（仮称）瀬戸ウィンドヒル建替え
環境影響評価準備書
補足説明資料

令和5年11月

株式会社瀬戸ウィンドヒル

風力部会 補足説明資料 目次

7. 【2次コメント】現存植生図について（阿部顧問）【準備書 p. 94-95】

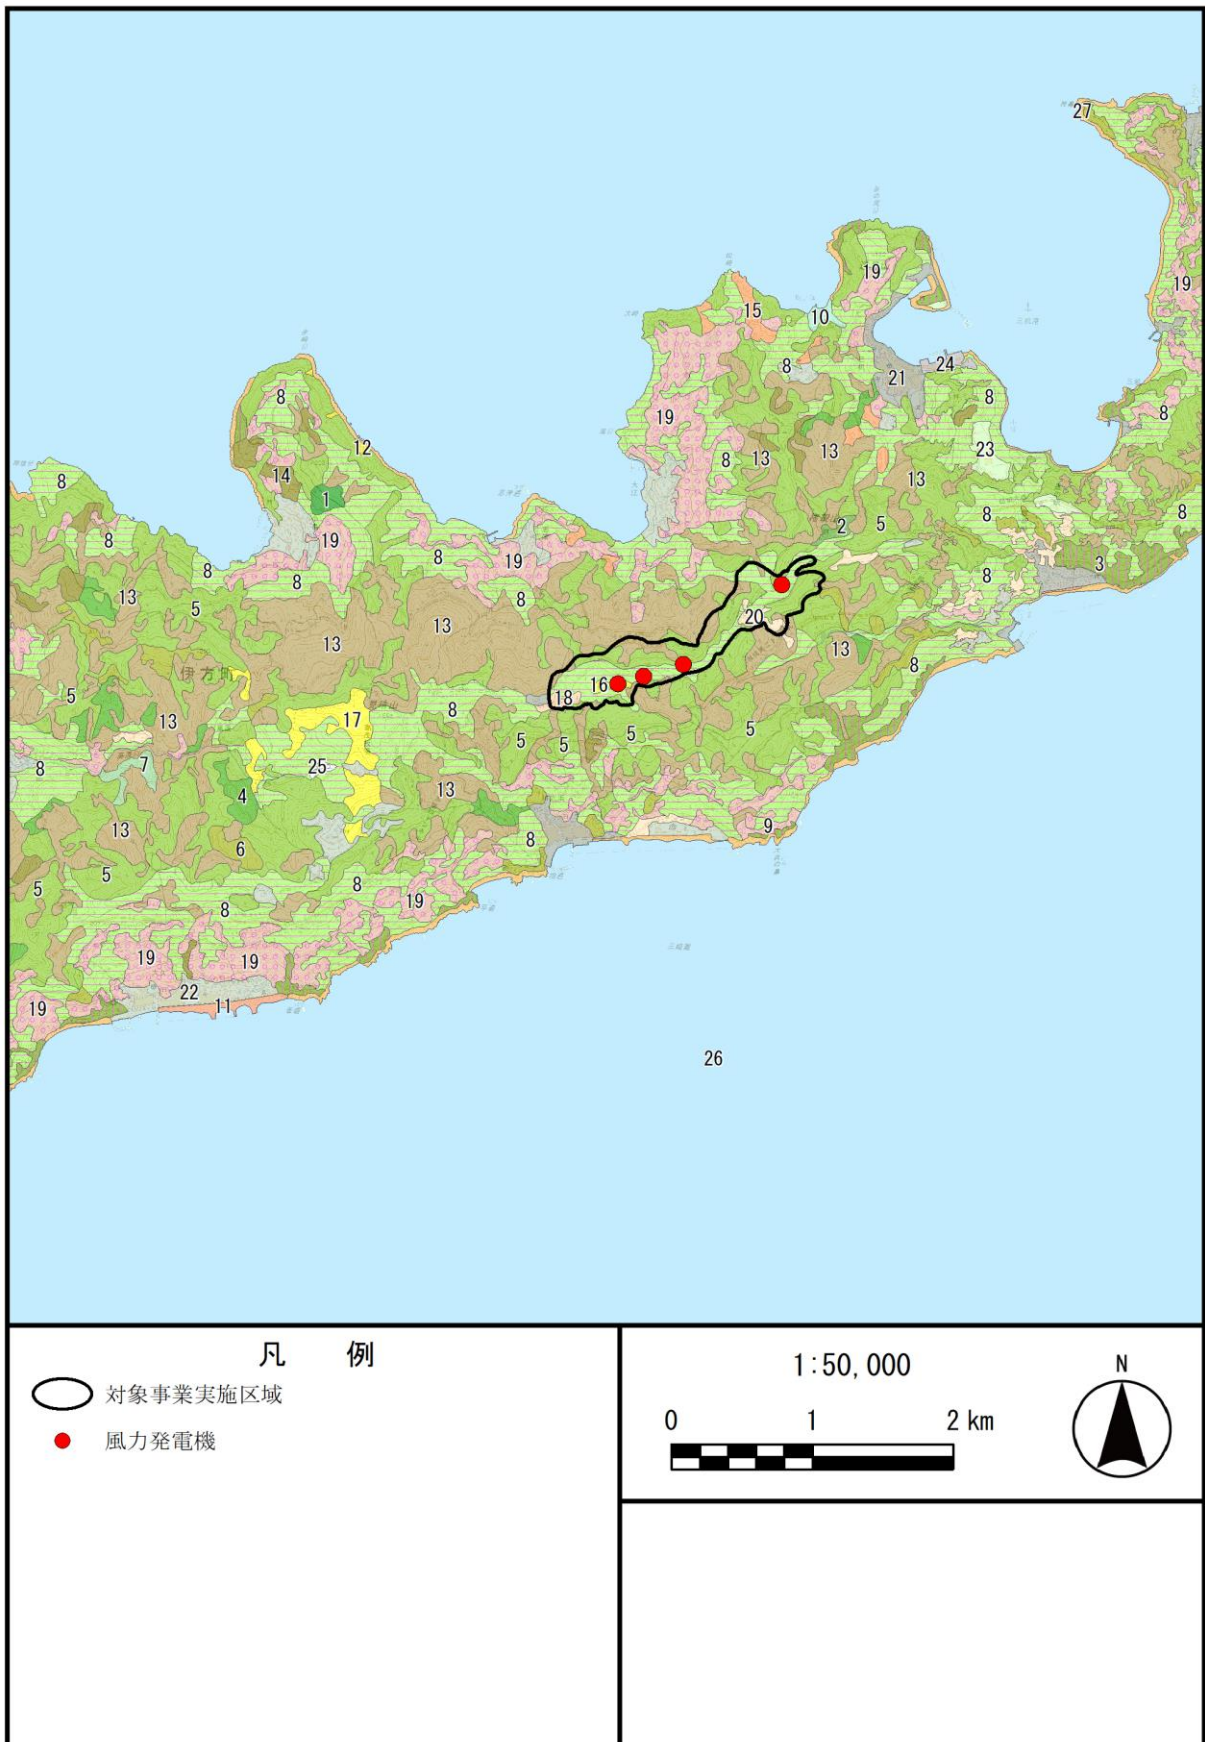
現存植生図として第3-5回の古い図面が使用されていますが、2021年度に中外テクノスが作成した第6-7回植生図503211三机が公開されておりますのでそちらに差し替えるとともに、記述もその沿った形でご修正ください。ただし、スケールの関係上道路や風車の部分も森林で塗られていますので、その辺り現地での状況も示しながら適宜記述の中でお示しください。

現存植生図を第6-7回植生図に差し替えを行いました。また併せて記述を修正いたしました。以下の内容は評価書にて反映いたします。

対象事業実施区域の主な植生として、代償植生であるタブノキ・ヤブニッケイ二次林及びアカメ

ガシワーエノキ群落が広く分布しており、一部にスギ・ヒノキ・サワラ植林、畑雑草群落等がみられる。対象事業実施区域及びその周囲の主な植生として、対象事業実施区域内と同様にタブノキ・ヤブニッケイ二次林及びアカメガシワーエノキ群落が広く分布しているが、その他の樹林環境として、東側の一部にタブノキ群落が分布し、常緑果樹園、スギ・ヒノキ植林が点在している。また、海岸沿いには砂丘植生等が分布している。

その他、植生図上では示されていないが、尾根上は風力発電所や太陽光発電所が建設されている。

8. 【2次コメント】自然林について（阿部顧問）【準備書 p. 108】

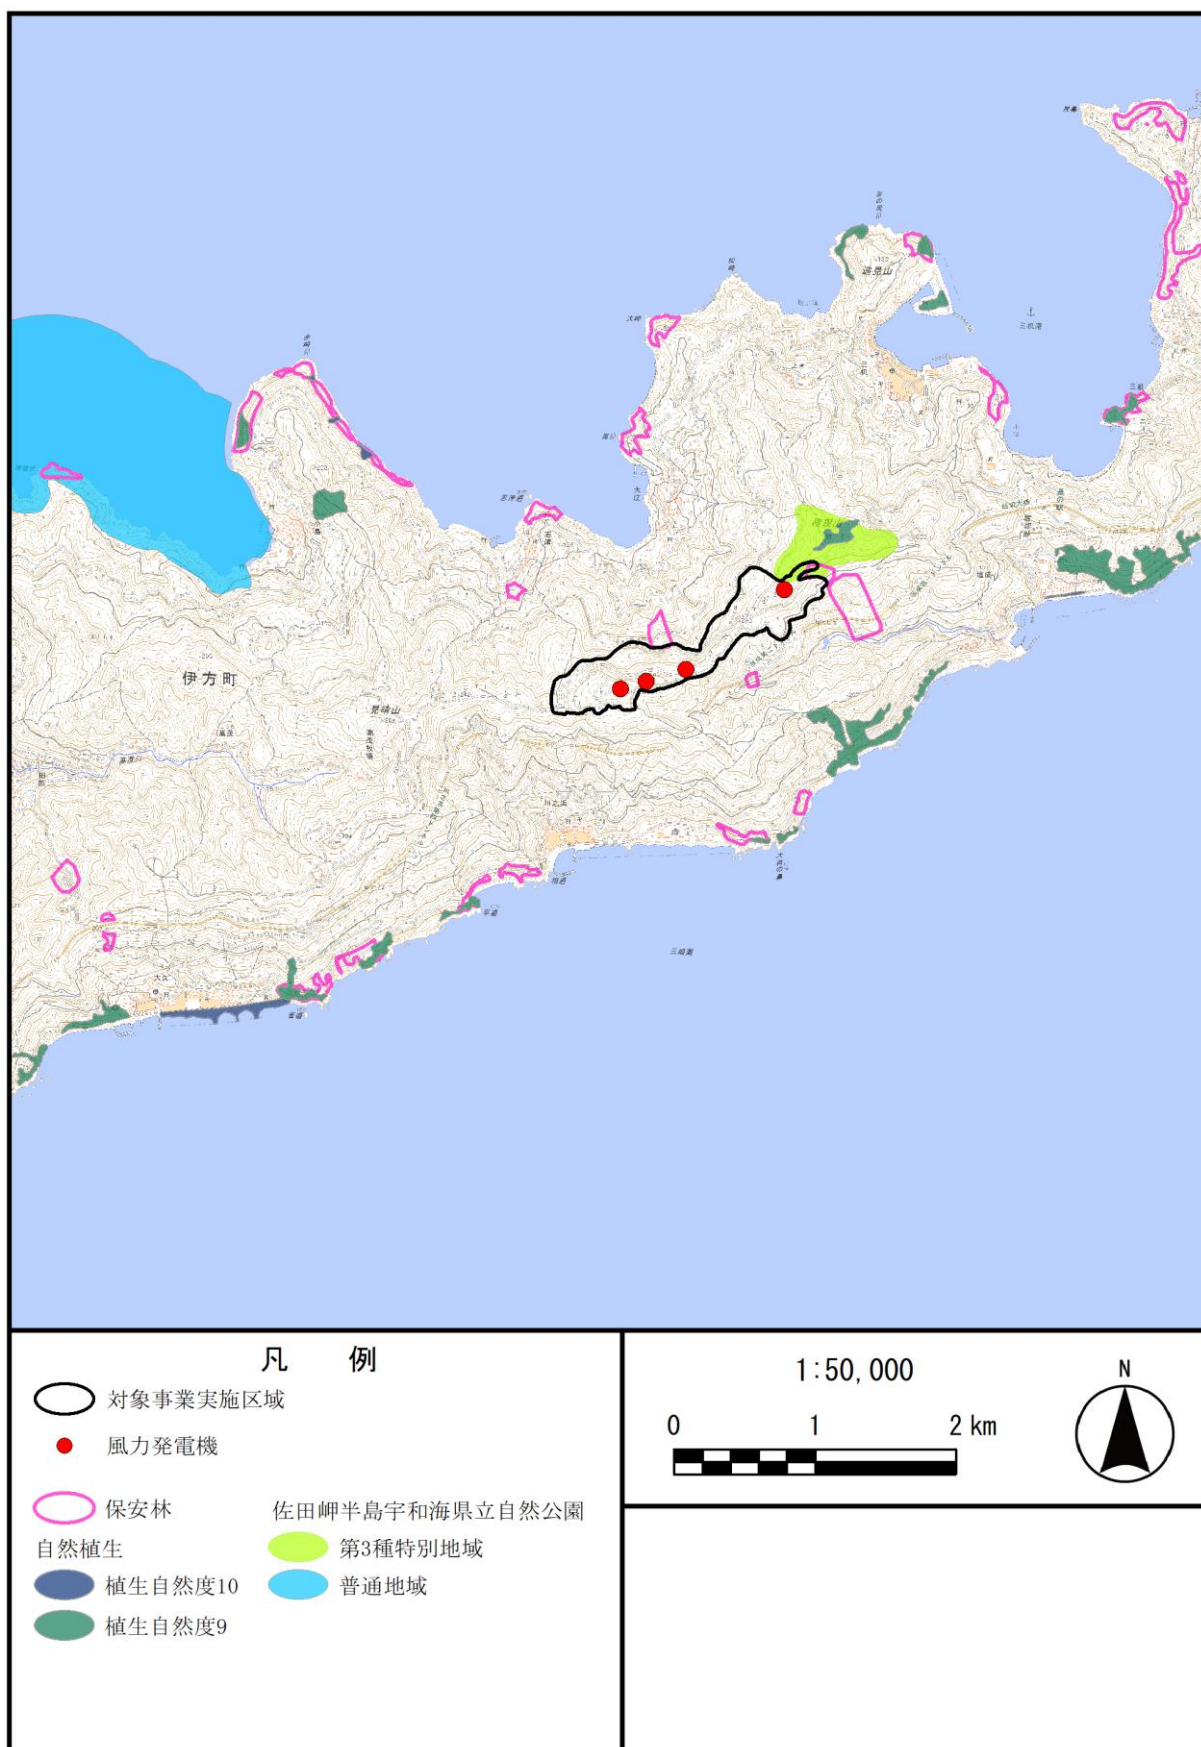
対象事業実施区域が自然林にかかっているように見えますが、こちらは第6-7回の植生図を使用していただければ重要な自然環境のまとまりの場には該当しない二次林（近年再生してきた二次林）と植林になると思います。元図と図面および記載内容の差し替えをお願いします。

植生図修正に伴い、自然環境のまとまりの場の図面についても修正いたしました。その結果、対象事業実施区域内に自然植生は確認されない結果となりました。

19. 水質の降雨時調査結果について（中村顧問）【準備書 p. 519】

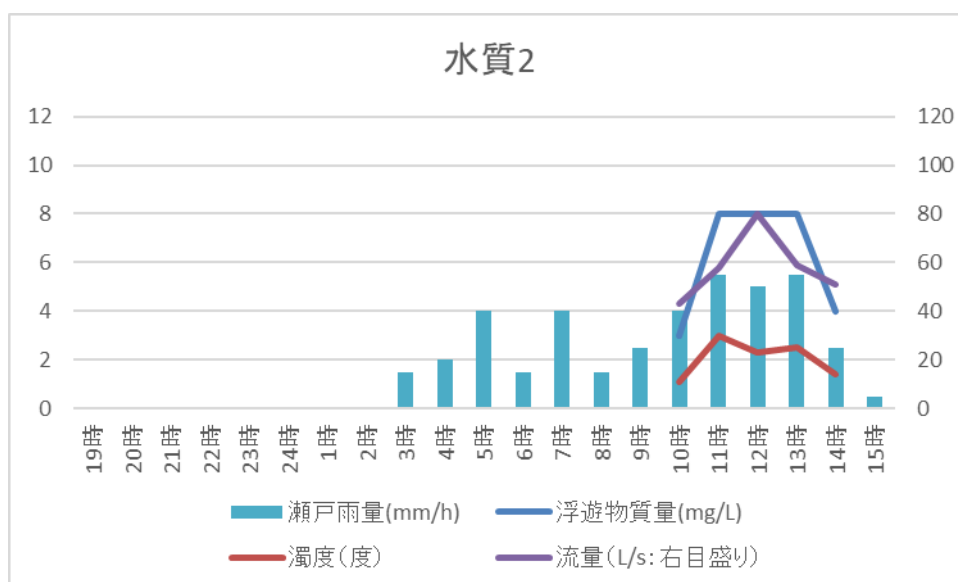
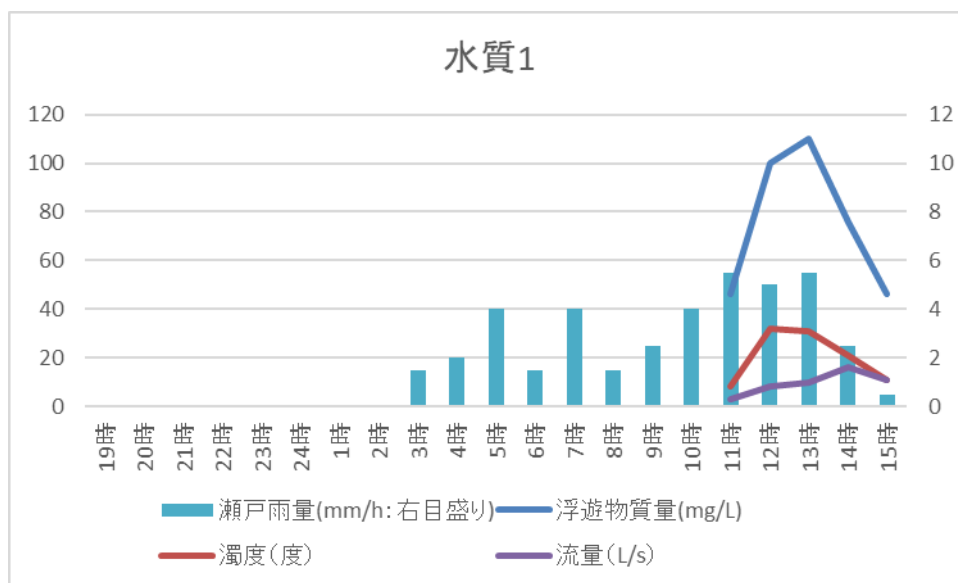
水質の降雨時調査結果ですが、表だけではなく、できるだけ時系列のグラフにし、降水量、流量、濁度（SS濃度）を重ねて示していただけると、流出の様子がよりわかりやすくなると思います。表の結果を見ますと、2地点間で濁度に大きな違いがみられますが、集水域の特性などの違いによるものでしょうか？また、瀬戸地域気象観測所についてはp. 46に位置が示されていますが、p. 518の地図上にも示していただけるとわかりやすいと思います。

降雨時調査結果を下図のとおり時系列グラフとして示しました。

水質 2 は生活排水が入らない河川の上流域に位置しますが、水質 1 は、降雨時であっても生活排水が混入し、生活排水の影響を受けることがあります。

35. 【2次コメント】上位性猛禽類の行動解析について（阿部顧問）【準備書 p. 959】

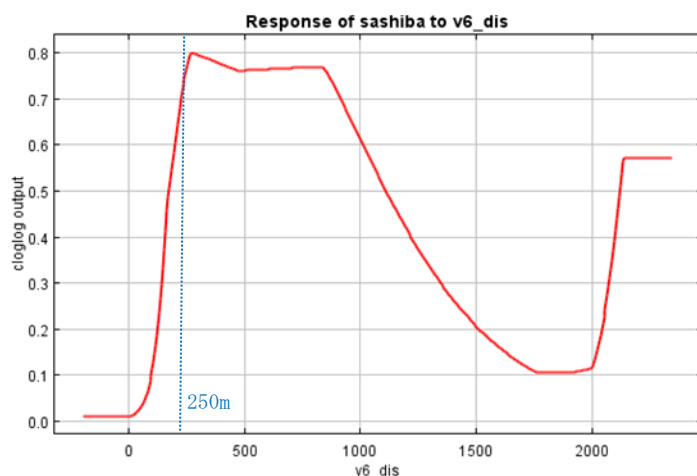
上位性猛禽類の行動解析に、要因として既設風車からの距離を上げていただいたのは意義深いと思います。寄与率も26.0と高いのですが、応答曲線が15.209付近から急上昇しており、好適性区分の図面と整合しないような気がするのですが、間違いはないのでしょうか？正しいとすればどのように解釈すべきでしょうか？

環境要因の検討結果について、ご評価いただきありがとうございます。ご指摘の環境要因「既設風力発電機からの距離」について、まず15.209は解析メッシュ中心と既設風力発電機の最短離隔であり、解析レンジの最小値となります。応答曲線が上昇した部分に関しては、グラフ横軸の表示幅の都合もあり、正確には離隔距離150m程度から上昇して、250～800m程度で最大の応答を示しているものでございます。（下図参照）

準備書に掲載しております解析結果（図10.1.6-12）においても解析にて好適性が高いとされた対象事業実施区域北側の分布範囲と既設風力発電機との離隔距離の整合は確保しているものと考えます。

準備書掲載のグラフについては、見やすくする等の修正を行います。

38. 「せと風の丘パーク」について（近藤顧問）【準備書 p.1039】

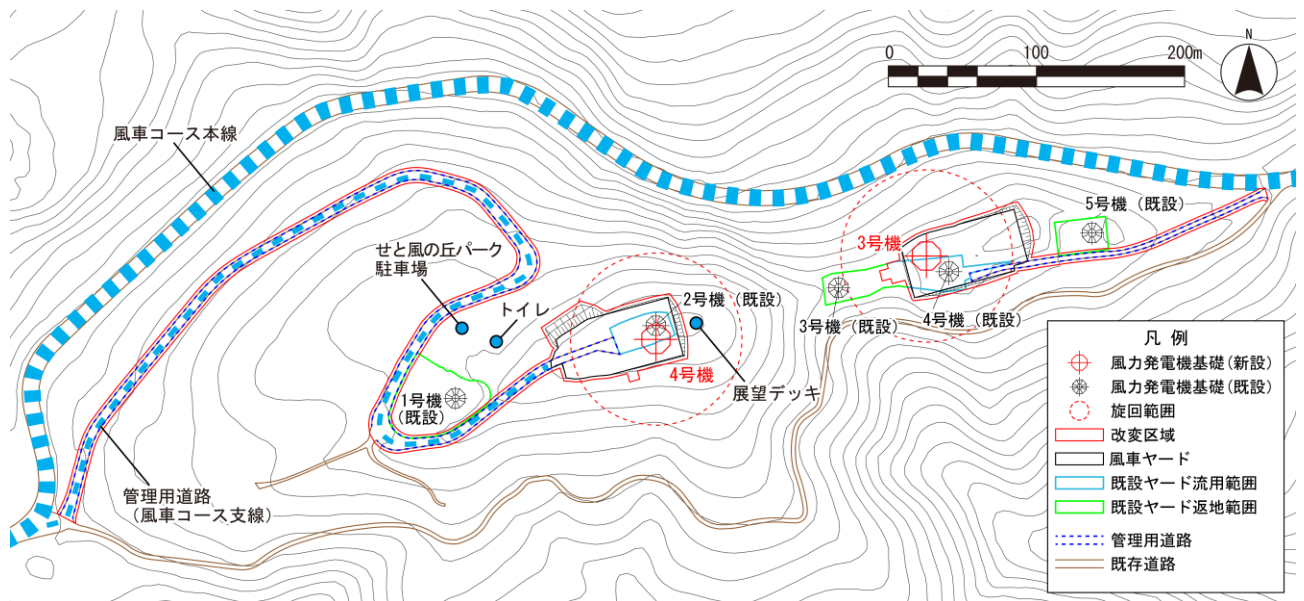
8. 風車コースについて、4号機と風車コースおよびせと風の丘パークの位置関係を示す図を示してください。16ページの改変区域図によれば「せと風の丘パーク」に大きな影響が出るように見えます。影響が出るのであれば環境保全措置を検討しておく必要があるのではないのでしょうか。

位置関係は下図のとおりとなります。

ご指摘のとおり、「せと風の丘パーク」及び「風車コースの支線（風車の管理用道路）」については工事期間中に立入禁止の期間が生じること、工事終了後も展望デッキや駐車場、トイレのある公園として引き続き自由にご利用いただけるよう整備いたしますが、一部形状が変わることから、評価書においては適切な環境保全措置を検討の上、記載いたします。
